**Commune de Cabasse –
Lieu-dit « La Gagère »**

Projet de Parc Solaire Photovoltaïque

**Réponse à l'avis de la Mission Régionale d'Autorité
Environnementale -**

Avis unique permis de construire

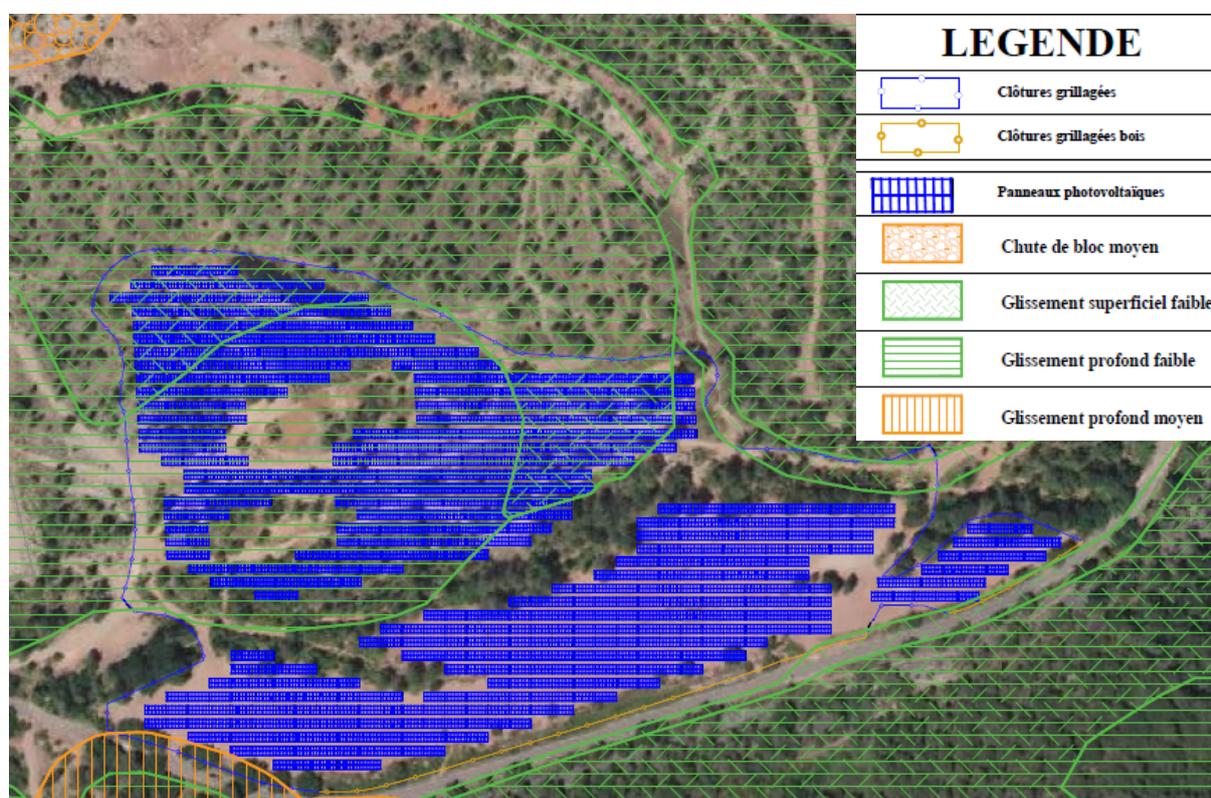
Recommandation 3 : La MRAe recommande de compléter l'étude d'impact par une analyse permettant de caractériser la vulnérabilité du projet en regard du risque minier existant, d'adapter la conception du projet le cas échéant, et/ou de proposer les mesures d'évitement et de réduction utiles.

L'avis MRAe indique : « **Une carte des aléas miniers a été réalisée en mai 2021 par Géodéris pour le compte de l'État, dans l'objectif d'un prochain porter à connaissance relatif aux aléas miniers résiduels. La MRAe constate que la zone d'étude est concernée par un aléa faible de glissement superficiel et profond.** »

Il convient en premier lieu de rappeler que cette information n'est pas rendue publique à ce jour « prochain PAC : Porter A Connaissance » et que l'information cartographique précise sur le site n'est pas non plus disponible en ligne sur les sites officiels que ce soit en terme d'aléas ou de PPR prescrit ou approuvé.

Toutefois ENGIE GREEN s'est rapproché de la DREAL, suite à l'Avis MRAE afin de disposer d'une information plus précise permettant de positionner le projet sur cette carte d'aléas miniers.

La figure ci-dessous localise l'aléa minier au droit du site.(d'après données SIG fournies)

La moitié Sud de l'emprise clôturée du parc n'est concernée par aucun aléa minier. Elle est hors de tout zonage.

La moitié Nord est concernée principalement par :

- Un aléa « glissement profond faible », schématisé par des rayures vertes horizontales,
- aux extrémités Nord-Ouest et Nord-Est par un aléa « glissement superficiel faible », schématisé par des tirets en diagonale .

La limite Sud du site est concernée par un aléa « glissement profond moyen » . Toutefois, aucun panneau n'est sur ce zonage, seulement 92 ml de clôture.

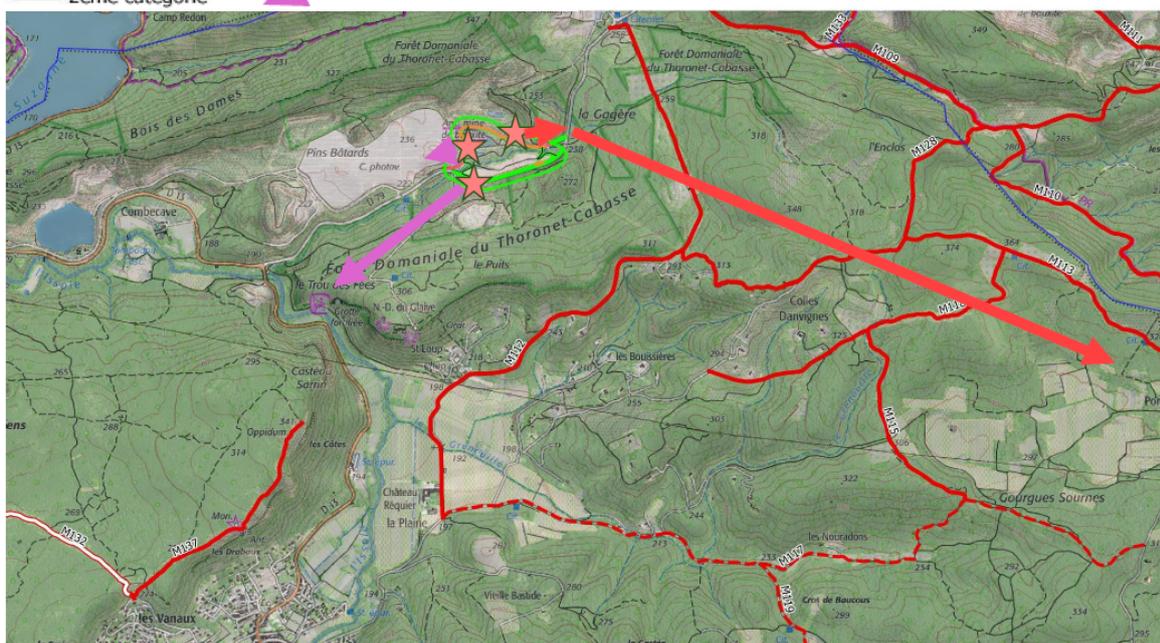
Recommandation 4 : La MRAe recommande d'évaluer plus précisément les enjeux liés au risque d'incendies de forêt dans le secteur du projet et d'étudier la possibilité de mesures supplémentaires pour garantir notamment l'absence d'aggravation de l'aléa induit par le projet et l'adaptation des mesures prises pour en maîtriser sa vulnérabilité.

« Du fait de la conformation du site, les probabilités de départ de feu liées à des activités sur le site sont très faibles. Les scénarios de feu susceptibles de menacer des enjeux significatifs correspondent à des départs sur des points très localisés. Les enjeux menacés sont en revanche assez importants. La carte ci-dessous présente les scénarios d'aléa induit du projet de parc solaire « La Gagère ».

Le projet réduit la probabilité de départ de feu sur ce site et des mesures sont possibles pour réduire cette faible probabilité. » *Src ALCINA Mars 2023*
